**Verslag huishoudelijke elektrische installatie op laagspanning en zeer lage spanning****Algemeen:**

Referentie: 012-20260915-07	Datum controle: 15/09/2026
Keurder: 012

Eigenaar: Rudy	EAN-code: 541448820066172947
Adres installatie: Mijlstraat 134, 2570 - Duffel	Nummer teller(s): 1SAG1200435197
	Distributienetbeheerder installatie: Fluvius
Datum uitvoering installatie: ☐ Vóór 01/10/1981 ☒ Tussen 01/10/1981 en 01/06/2020 ☐ Vanaf 01/06/2020	
Type: ☒ Wooneenheid ☐ Niet-huishoudelijk ☐ PV ☐ Batterij ☐ Laadpaal

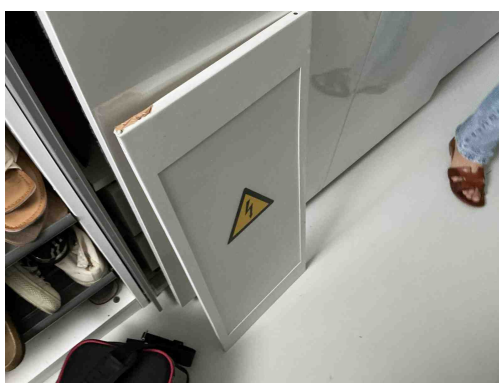
B17 - De voedingsspanning is niet op elk bord vermeld (Boek 1: 3.1.3.3).

Opmerking: Oa bord 1,2,3,4

S02 - Het ééndraadsschema strookt niet met de werkelijkheid (Boek 1: 3.1.2.1).

Opmerking: Oa type voedingskabel, plaatsingwijze, automaat L 32A ,S 16A ,kring keuken en garage,zwembad niet op schema ,bord 2,3,4 niet op schema

S07 - De situatieplannen stroken niet met de werkelijkheid (Boek 1: 3.1.2.1).

Opmerking: Oa kring L ,keuken,garage,zwembad ,tuinhuis ,bord 2,3,4 niet op schema

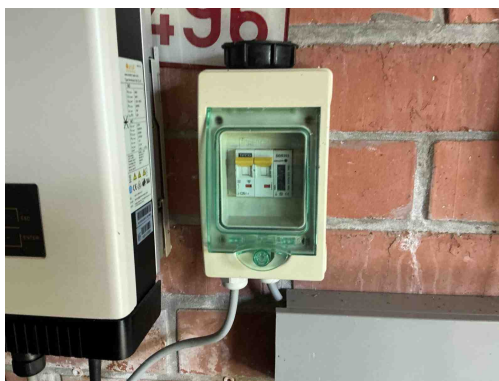
B17 - De voedingsspanning is niet op elk bord vermeld (Boek 1: 3.1.3.3).

Opmerking: Oa bord 1,2,3,4

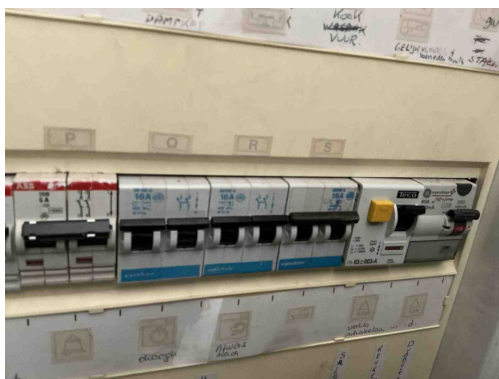
B29 - Het elektrisch verdeelbord in een huishoudelijke ruimte is niet voorzien van een deur (Boek1: 5.3.5.1).

Opmerking: Oa deur beschadigd bord 1

B06 - Het elektrisch verdeelbord heeft niet de minimale beschermingsgraad IPXX-B in een gewone ruimte (Boek 1: 4.2.2.3).

Opmerking: Oa bord 1 deur beschadigd en bord 4 beschadigd

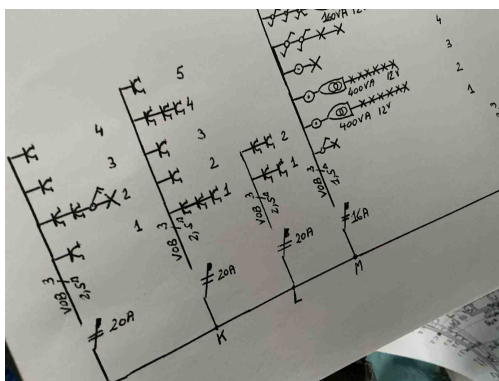
S02 - Het ééndraadsschema strookt niet met de werkelijkheid (Boek 1: 3.1.2.1).

Opmerking: Oa type voedingskabel, plaatsingwijze, automaat L 32A ,S 16A ,kring keuken en garage, zwembad niet op schema ,bord 2,3,4 niet op schema

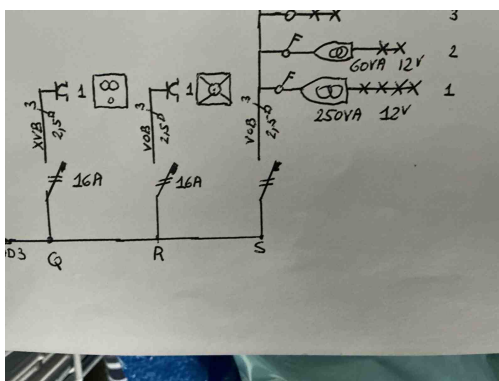
S02 - Het ééndraadsschema strookt niet met de werkelijkheid (Boek 1: 3.1.2.1).

Opmerking: Oa type voedingskabel, plaatsingwijze, automaat L 32A ,S 16A ,kring keuken en garage, zwembad niet op schema ,bord 2,3,4 niet op schema

S07 - De situatieplannen stroken niet met de werkelijkheid (Boek 1: 3.1.2.1).

Opmerking: Oa kring L ,keuken,garage, zwembad ,tuinhuis ,bord 2,3,4 niet op schema

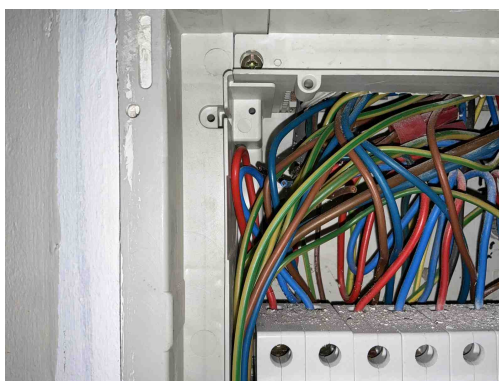
S02 - Het ééndraadsschema strookt niet met de werkelijkheid (Boek 1: 3.1.2.1).

Opmerking: Oa type voedingskabel, plaatsingwijze, automaat L 32A ,S 16A ,kring keuken en garage, zwembad niet op schema ,bord 2,3,4 niet op schema

S07 - De situatieplannen stroken niet met de werkelijkheid (Boek 1: 3.1.2.1).

Opmerking: Oa kring L ,keuken,garage, zwembad ,tuinhuis ,bord 2,3,4 niet op schema

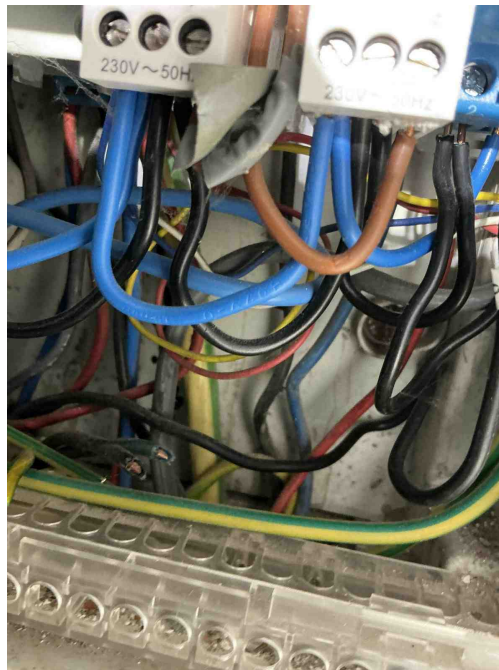
T21 - Het elektrisch materieel is niet geplaatst volgens de voorschriften van de fabrikant/ regels van goed vakmanschap . (Boek 1: 1.4.1.3)
Opmerking: Oa geleiders niet afgedekt bord 1 ,ophang vijzen niet afgedekt bord 1

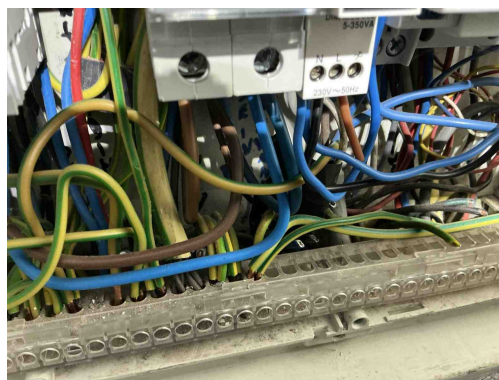
T21 - Het elektrisch materieel is niet geplaatst volgens de voorschriften van de fabrikant/ regels van goed vakmanschap . (Boek 1: 1.4.1.3)

Opmerking: Oa geleiders niet afgedekt bord 1 ,ophang vijzen niet afgedekt bord 1

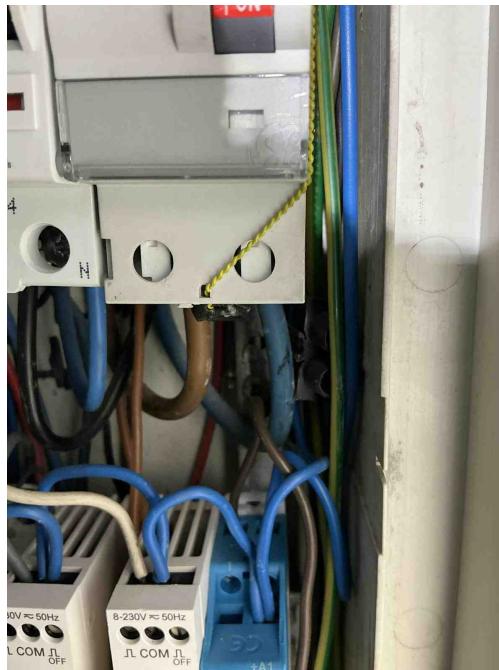
T21 - Het elektrisch materieel is niet geplaatst volgens de voorschriften van de fabrikant/ regels van goed vakmanschap . (Boek 1: 1.4.1.3)

Opmerking: Oa geleiders niet afgedekt bord 1 ,ophang vijzen niet afgedekt bord 1

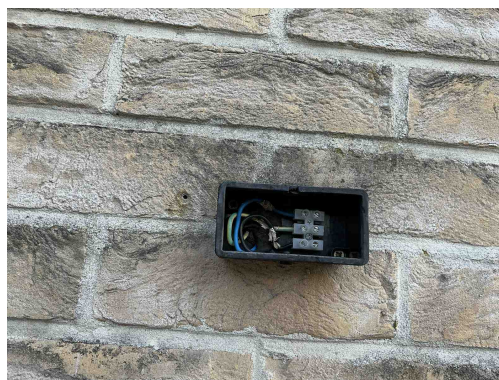
C35 - Er zijn doorverbindingen gemaakt met lusterklemmen; er kon niet aangetoond worden dat deze klemmen geschikt zijn voor de aanwezige spanning, stroom en draadsectie en dat ze "CE" zijn (Boek 1: 1.4.2.1.).

Opmerking: Oa bord 1 ,tuin

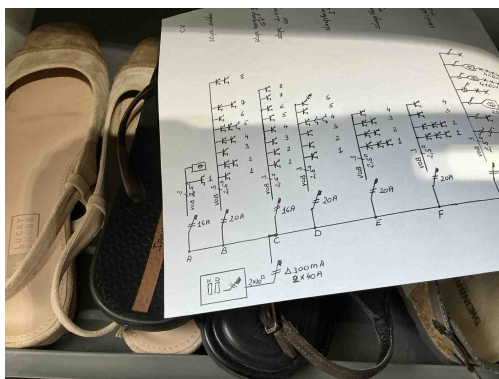
C35 - Er zijn doorverbindingen gemaakt met lusterklemmen; er kon niet aangetoond worden dat deze klemmen geschikt zijn voor de aanwezige spanning, stroom en draadsectie en dat ze "CE" zijn (Boek 1: 1.4.2.1.).

Opmerking: Oa bord 1 ,tuin

C21 - Het gebruik van geleiders van het type VOB, zonder bijkomende afscherming is niet toegestaan (Boek 1: 5.2.9.6).

Opmerking: Oa tuinhuis ,tuin

C26 - De verbindingen zijn niet gebeurd in borden, in aftakdozen, aan de klemmen van contactdozen, schakelaars of in de verlichtingstoestellen (Boek 1: 5.2.6.1).

Opmerking: Oa tuin

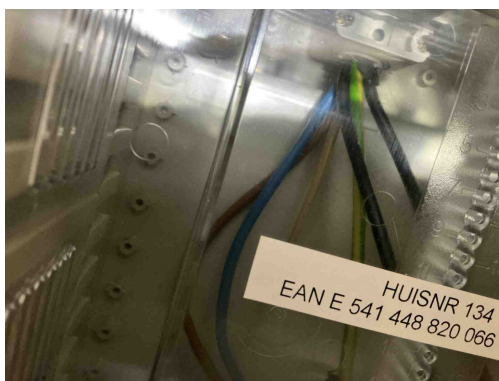
S04 - De spanning en/of de aard van de stroom is niet vermeld op het ééndraadsschema (Boek 1: 3.1.2.1).
Opmerking: Oa

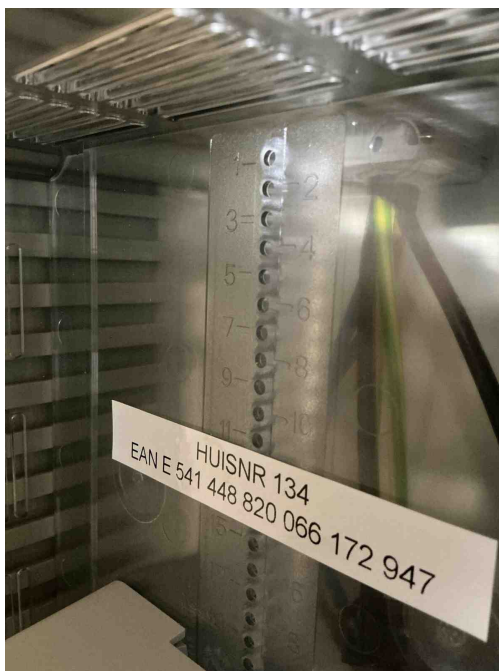
A19 - Er bevindt zich een geel-groene geleider in de meterbord verbinding aan de oorsprong van de installatie en deze is niet beveiligd tegen onrechtstreekse aanraking d.m.v. een differentieelstroominrichting van maximum 300 mA geplaatst in het begin van de elektrische installatie van een residentieel geheel (incl. in de gemeenschappelijke delen) (Boek 1: 1.5, 4.2.4.3, 4.2.4.4+ SYNERGRID C1/107).
Opmerking: Oa bord 1

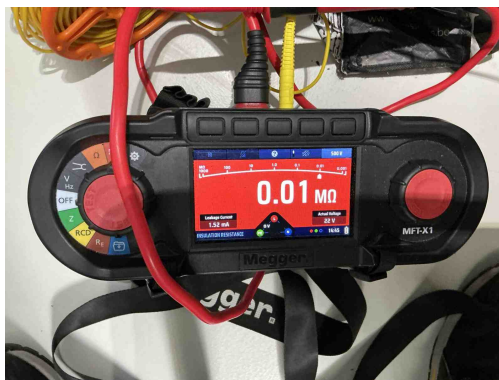
A19 - Er bevindt zich een geel-groene geleider in de meterbord verbinding aan de oorsprong van de installatie en deze is niet beveiligd tegen onrechtstreekse aanraking d.m.v. een differentieelstroominrichting van maximum 300 mA geplaatst in het begin van de elektrische installatie van een residentieel geheel (incl. in de gemeenschappelijke delen) (Boek 1: 1.5, 4.2.4.3, 4.2.4.4+ SYNERGRID C1/107).

Opmerking: Oa bord 1

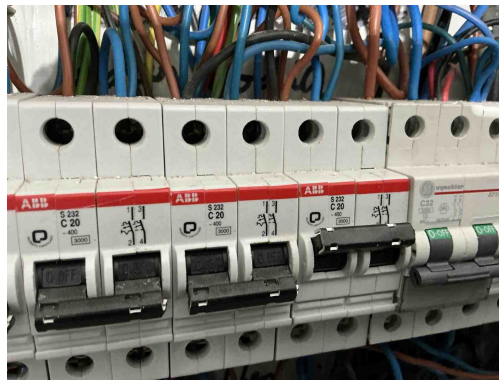
I01 - De waarde van de isolatieweerstand per kring dient tenminste 0,50 Mohm (1000 x Utest) te zijn (Boek 1: 6.4.5.1).

Opmerking: Oa automaat K

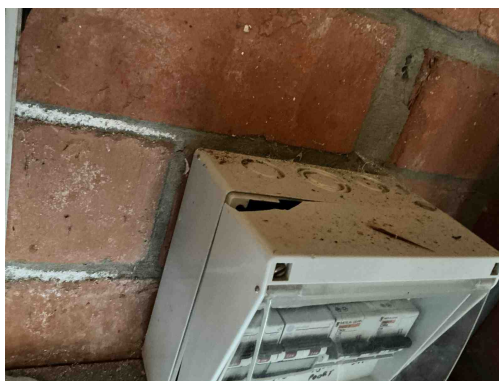
B06 - Het elektrisch verdeelbord heeft niet de minimale beschermingsgraad IPXX-B in een gewone ruimte (Boek 1: 4.2.2.3).
Opmerking: Oa bord 1 deur beschadigd en bord 4 beschadigd

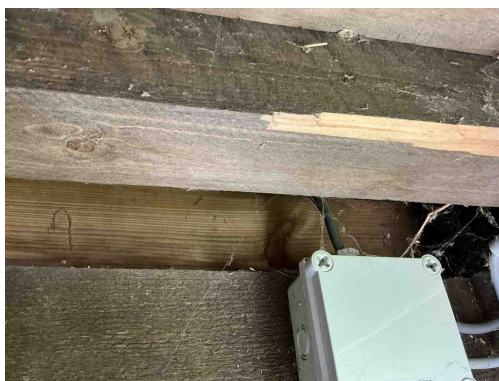
C21 - Het gebruik van geleiders van het type VOB, zonder bijkomende afscherming is niet toegestaan (Boek 1: 5.2.9.6).
Opmerking: Oa tuinhuis ,tuin

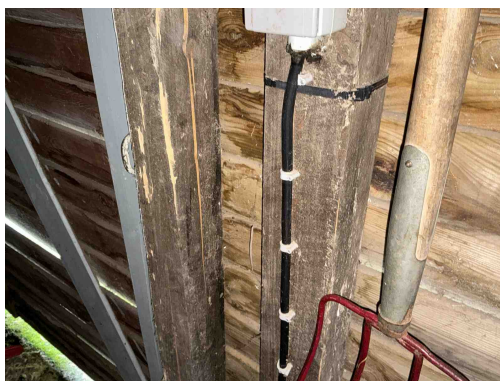
C38 - Het gebruikte kabeltype (snoerkabel) voldoet niet aan de specificaties die van toepassing zijn op voedingsleidingen voor vaste installatie (Boek 1: 1.4.2.1, 5.2.6.2).

Opmerking: Oa tuinhuis ,tuin...

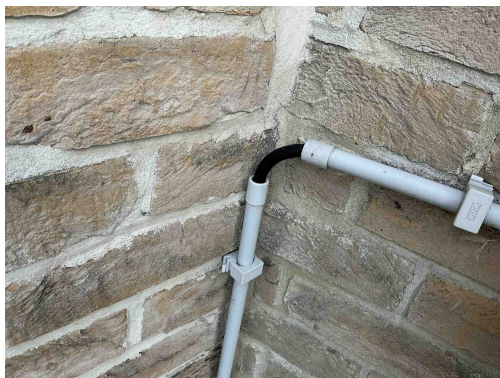
C38 - Het gebruikte kabeltype (snoerkabel) voldoet niet aan de specificaties die van toepassing zijn op voedingsleidingen voor vaste installatie (Boek 1: 1.4.2.1, 5.2.6.2).

Opmerking: Oa tuinhuis ,tuin...
